监理工作联系单

工程名称：合肥同大江淮 4MW 分布式光伏发电项目

编号:TDJH--20170608

主题：关于低压开关总柜到货时间及安装计划、监控系统完善及质量消缺问题事宜

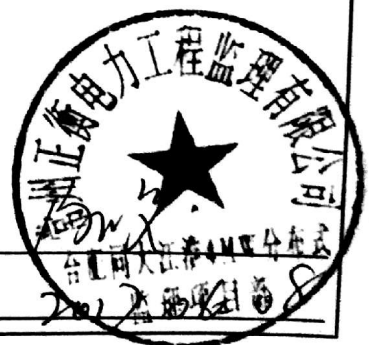
3、东墙北侧接地引下线未与墙体固定；
